**Verslag huishoudelijke elektrische installatie op laagspanning en zeer lage spanning****Algemeen:**

Referentie: 010-20260325-04	Datum controle: 25/03/2026
Keurder: 010

Eigenaar:	Onbekend	EAN-code:	Onbekend
Adres installatie:	Pastorijstraat 72, 2590 - Berlaar	Nummer teller(s):	1SAG1100063880
		Distributienetbeheerder installatie:	Fluvius
Datum uitvoering installatie: ☒ Vóór 01/10/1981 ☐ Tussen 01/10/1981 en 01/06/2020 ☐ Vanaf 01/06/2020			
Type: ☒ Wooneenheid ☐ Niet-huishoudelijk ☐ PV ☐ Batterij ☐ Laadpaal

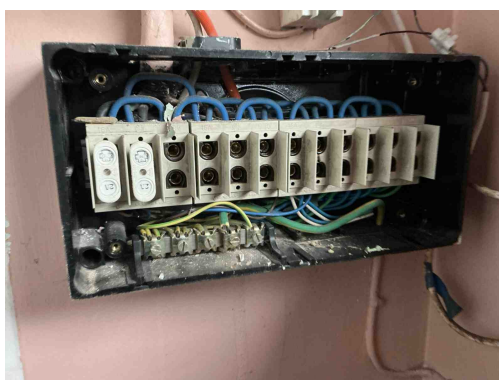
S01 - Het ééndraadsschema ontbreekt (Boek 1: 3.1.2.1).

S06 - De situatieplannen ontbreken (Boek 1: 3.1.2.1).

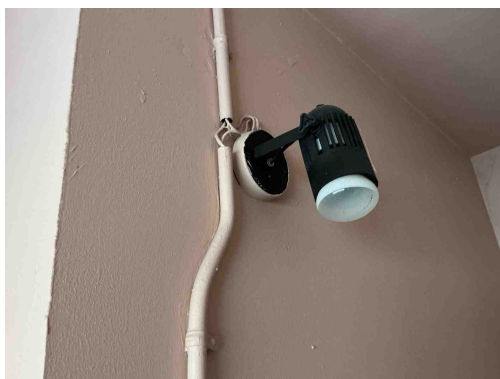
C19 - In de desbetreffende kring wordt de nulgeleider verdeeld en een geleider is met de blauwe kleur gekenmerkt maar deze laatste is niet als nulgeleider gebruikt (Boek 1: 5.1.6.2).

B30 - De houder van de beveiliging in een huishoudelijke ruimte is niet voorzien van aangepaste kalibreerelementen (Boek1: 5.3.5.5).

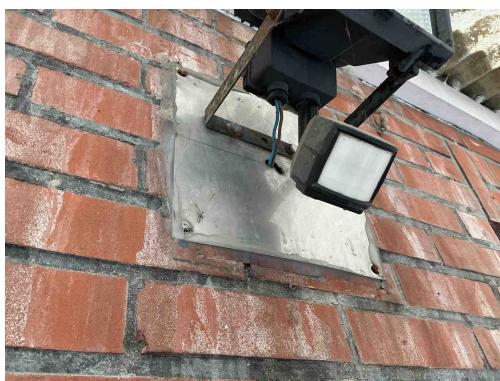
C21 - Het gebruik van geleiders van het type VOB, zonder bijkomende afscherming is niet toegestaan (Boek 1: 5.2.9.6).
Opmerking: Oa buitenverlichting

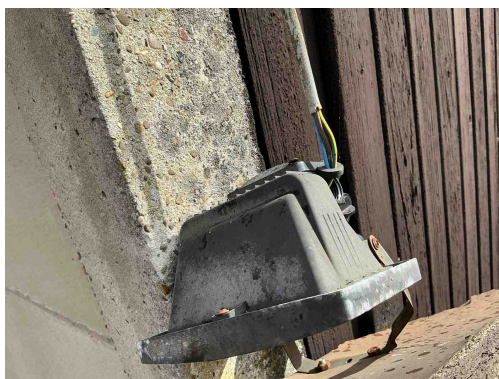
C21 - Het gebruik van geleiders van het type VOB, zonder bijkomende afscherming is niet toegestaan (Boek 1: 5.2.9.6).
Opmerking: Oa buitenverlichting

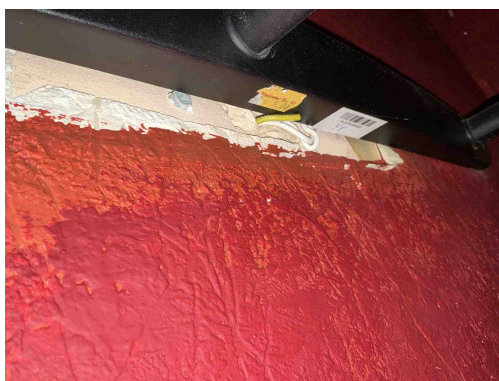
C21 - Het gebruik van geleiders van het type VOB, zonder bijkomende afscherming is niet toegestaan (Boek 1: 5.2.9.6).
Opmerking: Oa buitenverlichting

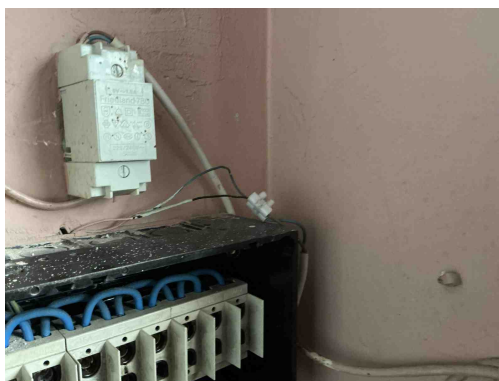
C21 - Het gebruik van geleiders van het type VOB, zonder bijkomende afscherming is niet toegestaan (Boek 1: 5.2.9.6).
Opmerking: Oa buitenverlichting

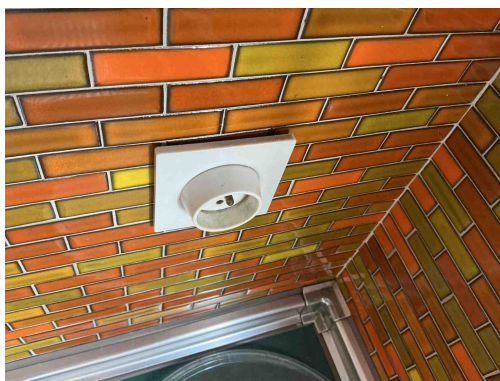
C26 - De verbindingen zijn niet gebeurd in borden, in aftakdozen, aan de klemmen van contactdozen, schakelaars of in de verlichtingstoestellen (Boek 1: 5.2.6.1).

C38 - Het gebruikte kabeltype (snoerkabel) voldoet niet aan de specificaties die van toepassing zijn op voedingsleidingen voor vaste installatie (Boek 1: 1.4.2.1, 5.2.6.2).

B16 - De interne soepele geleiders zijn niet aan beide uiteinden voorzien van samenknijpende hulzen of evenwaardig (Boek 1: 5.3.5.5).

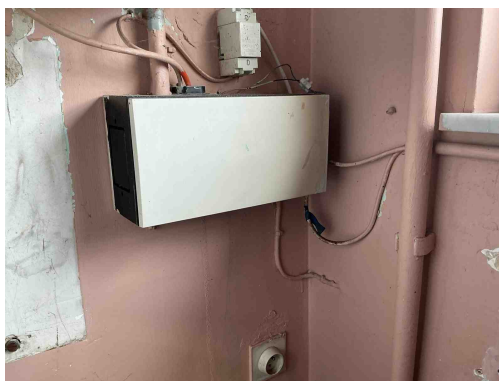
T10 - Bepaalde contactdozen en/of schakelaars zijn niet degelijk bevestigd (Boek 1: 1.4.1.3).
Opmerking: Oa keuken en eetplaats

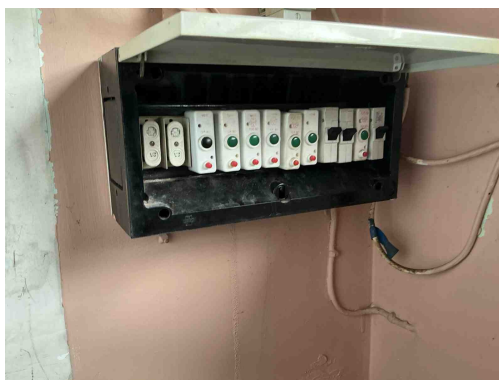
B17 - De voedingsspanning is niet op elk bord vermeld (Boek 1: 3.1.3.3).
Opmerking: Oa bord 1 en 2

B18 - Het volgnummer is niet op elk bord vermeld (Boek 1: 3.1.3.3).
Opmerking: Oa bord 1 en 2

C38 - Het gebruikte kabeltype (snoerkabel) voldoet niet aan de specificaties die van toepassing zijn op voedingsleidingen voor vaste installatie (Boek 1: 1.4.2.1, 5.2.6.2).
Opmerking: Oa bord 1 en garages

B16 - De interne soepele geleiders zijn niet aan beide uiteinden voorzien van samenknijpende hulzen of evenwaardig (Boek 1: 5.3.5.5).
Opmerking: Oa bord 1

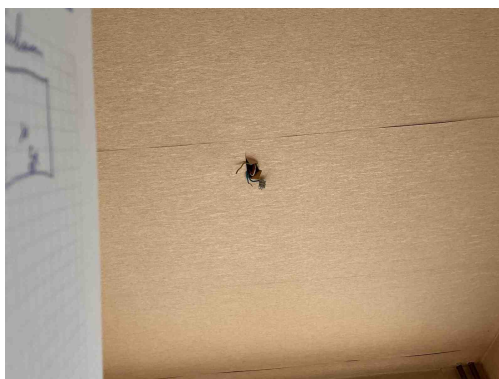
B17 - De voedingsspanning is niet op elk bord vermeld (Boek 1: 3.1.3.3).
Opmerking: Oa bord 1 en 2

B18 - Het volgnummer is niet op elk bord vermeld (Boek 1: 3.1.3.3).
Opmerking: Oa bord 1 en 2

D08 - De nodige markeringen op de beveiligingstoestellen ontbreken of zijn onleesbaar (Boek 1: 5.3.5.5).
Opmerking: Oa bord 1

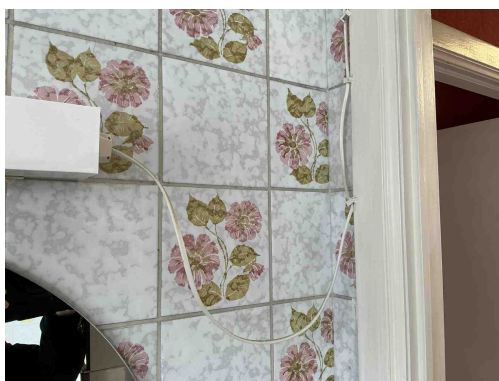
C28 - Niet gebruikte leidingen onder spanning zijn niet op een degelijke manier geïsoleerd of verwijderd (Boek 1: 4.2.1.1).
Opmerking: Oa inkomhal

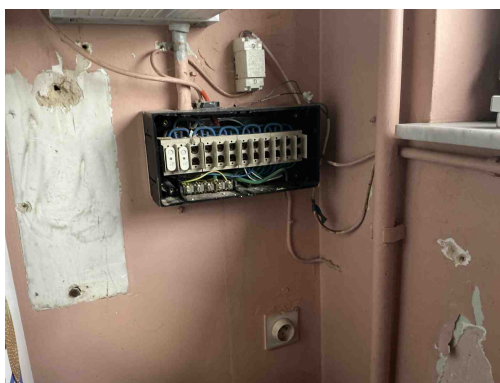
A05 - De waarde van de spreidingsweerstand van de aardverbinding is te hoog (Boek 1: 5.4.2).
Opmerking: Algemeen
